東北電原設第9号  
令和3年12月10日

工事計画認可申請書の一部補正について

平成25年12月27日付け東北電原設第9号をもって申請いたしました女川原子力発電所第2号機の工事計画認可申請書（令和2年5月29日付け東北電原設第1号，令和2年9月30日付け東北電原設第3号，令和2年11月30日付け東北電原設第5号，令和3年2月19日付け東北電原設第6号，令和3年3月31日付け東北電原設第7号及び令和3年11月24日付け東北電原設第5号にて一部補正）について，別紙のとおり一部補正いたします。

女川原子力発電所第2号機 工事計画認可申請書の一部補正 補正前後比較表  
【VI-1-1-1-1 発電用原子炉設置変更許可申請書「本文(五号)」との整合性】

図1 貫通部径を変化させた際の第1号機海水ポンプ室の水位と第1号機補機冷却海水ポンプ取水可能最低水位の関係

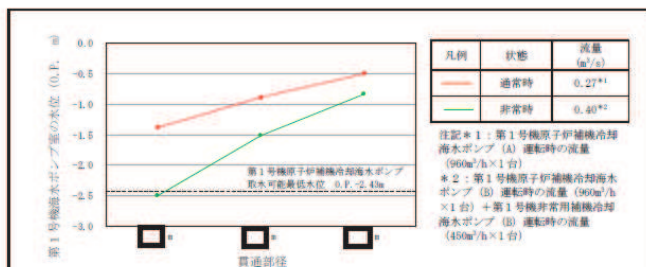
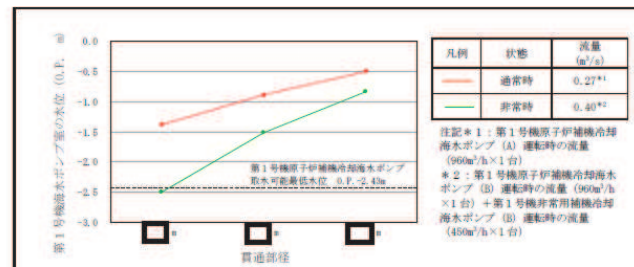
記載の適正化

O 2 ⑥ VI-1-1-6 別添 1 R 5 E

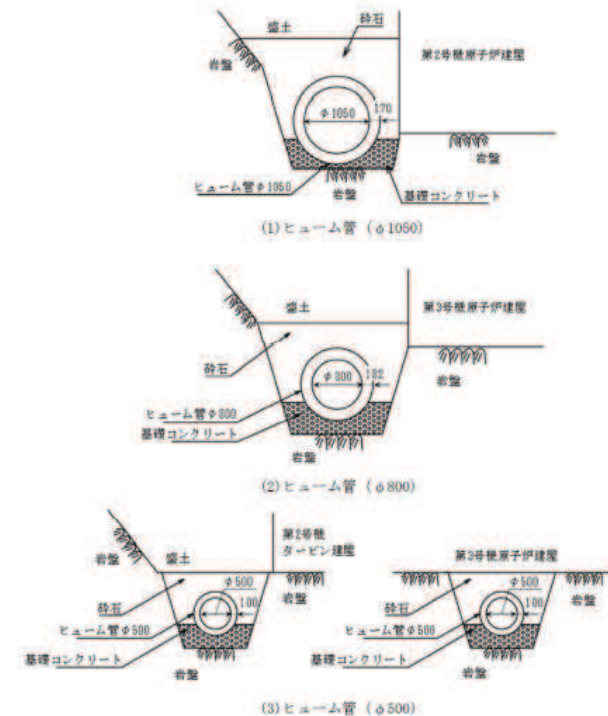
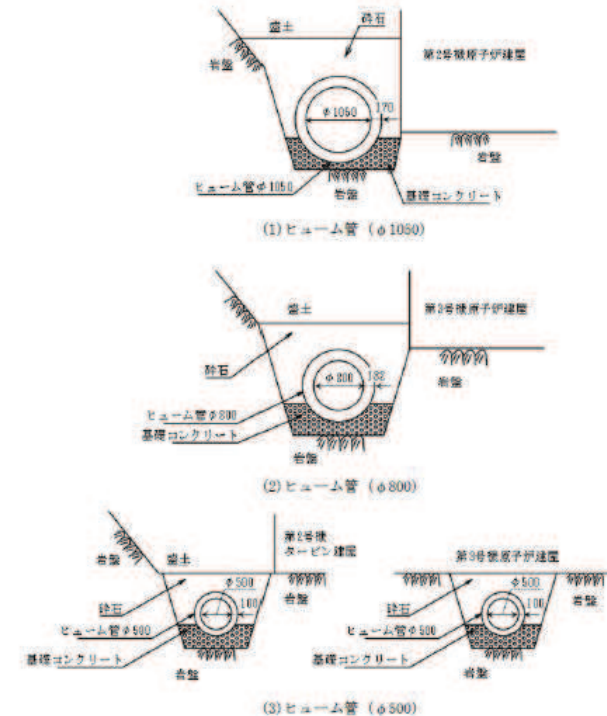
記載の適正化

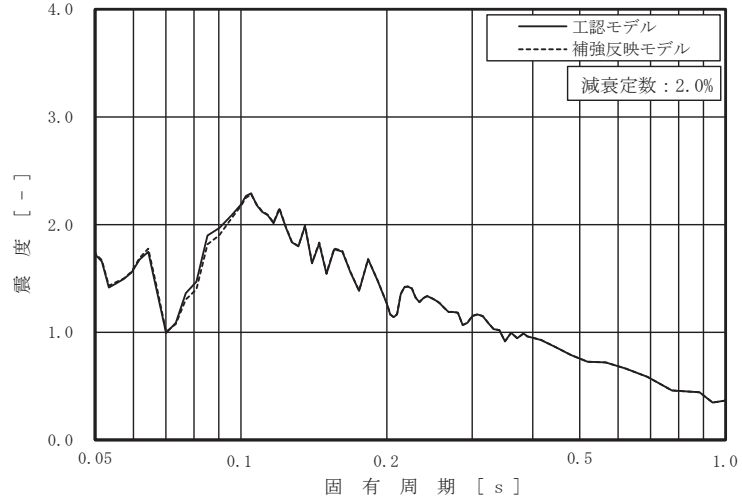
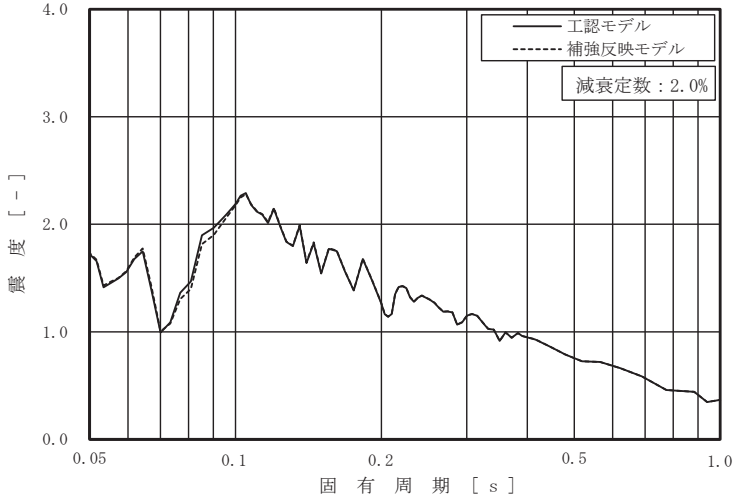
変更前	変更後	備考
<p>図4-19 今回工認モデルと補強反映モデルの床応答曲線 (1/7)                  (基準地震動 S s-D 2, 鉛直方向: 原子炉建屋 0.P.41.2m)</p>	<p>図4-20 今回工認モデルと補強反映モデルの床応答曲線 (1/7)                  (基準地震動 S s-D 2, 鉛直方向: 原子炉建屋 0.P.41.2m)</p>	<p>記載の適正化</p>
<p>図4-19 今回工認モデルと補強反映モデルの床応答曲線 (2/7)                  (基準地震動 S s-D 2, 鉛直方向: 原子炉建屋 0.P.33.2m)</p>	<p>図4-20 今回工認モデルと補強反映モデルの床応答曲線 (2/7)                  (基準地震動 S s-D 2, 鉛直方向: 原子炉建屋 0.P.33.2m)</p>	<p>記載の適正化</p>

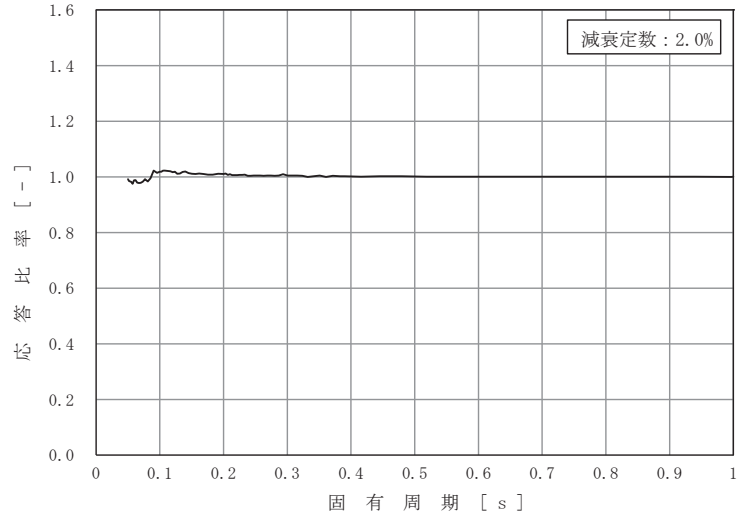
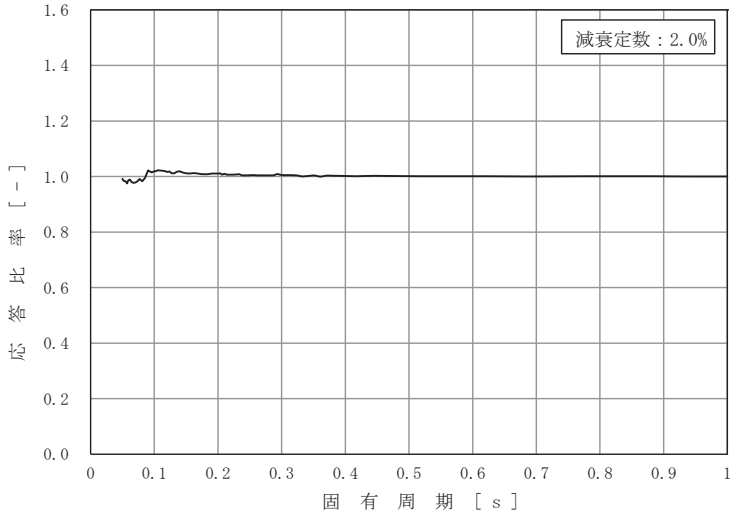
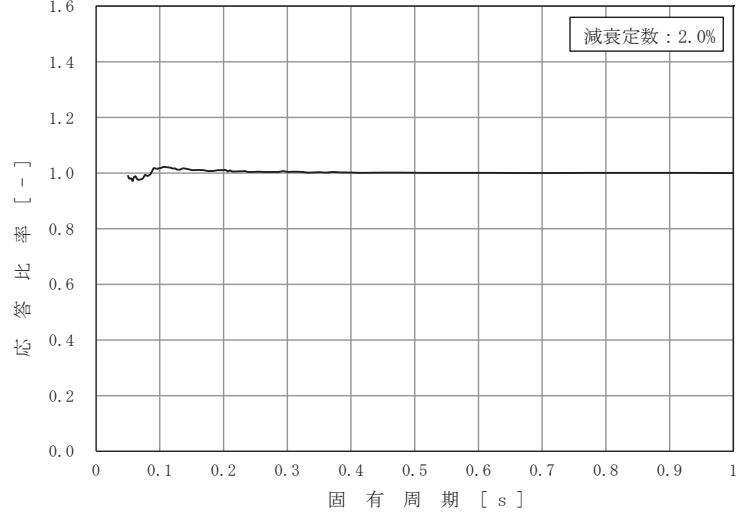
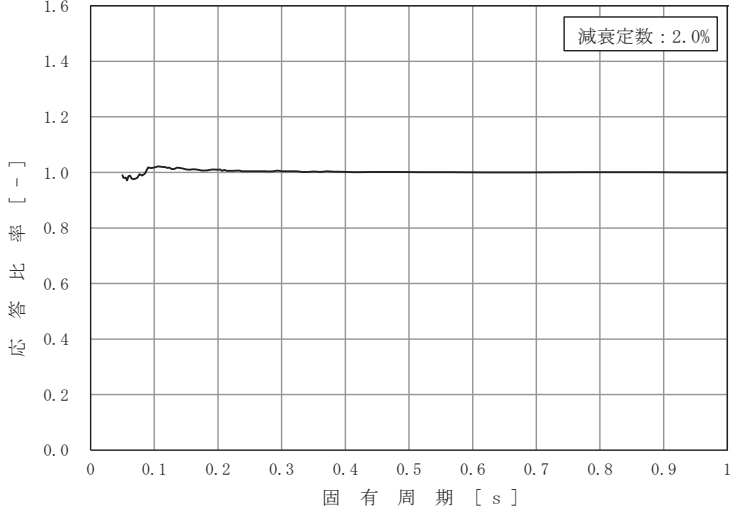
変更前	変更後	備考
<p>図4-20 床応答曲線の応答比率 (1/8)                  (基準地震動 S s-D 2, 水平方向 (NS/EW包絡) : 原子炉建屋 0.P. 41. 2m)</p>	<p>図4-21 床応答曲線の応答比率 (1/8)                  (基準地震動 S s-D 2, 水平方向 (NS/EW包絡) : 原子炉建屋 0.P. 41. 2m)</p>	記載の適正化
<p>図4-20 床応答曲線の応答比率 (2/8)                  (基準地震動 S s-D 2, 水平方向 (NS/EW包絡) : 原子炉建屋 0.P. 33. 2m)</p> <p>別紙-145</p>	<p>図4-21 床応答曲線の応答比率 (2/8)                  (基準地震動 S s-D 2, 水平方向 (NS/EW包絡) : 原子炉建屋 0.P. 33. 2m)</p> <p>別紙-160</p>

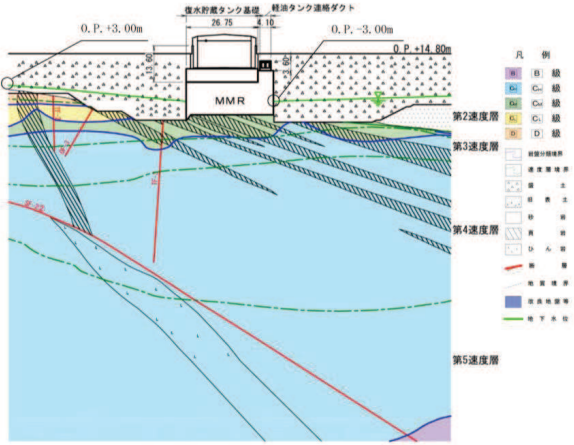
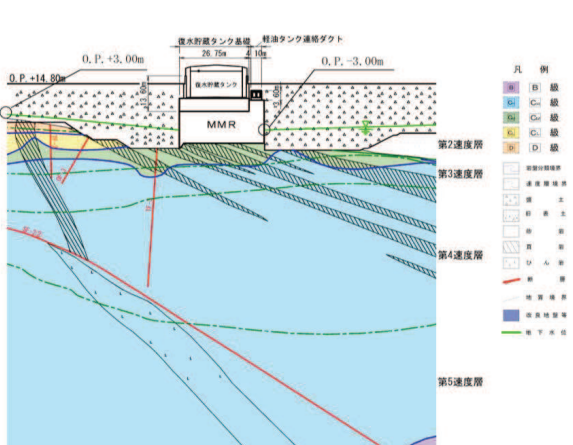
変更前	変更後	備考
<p style="text-align: center;">西 東</p>  <p style="text-align: center;">図3-24 設計用地下水位（東西方向）</p> <p style="text-align: center;">O 2 ⑥ VI-2-2-5 R 3</p>	<p style="text-align: center;">西 東</p>  <p style="text-align: center;">図3-24 設計用地下水位（東西方向）</p> <p style="text-align: center;">O 2 ⑦ VI-2-2-5 R 4</p>	<p>記載の適正化</p>
38	40
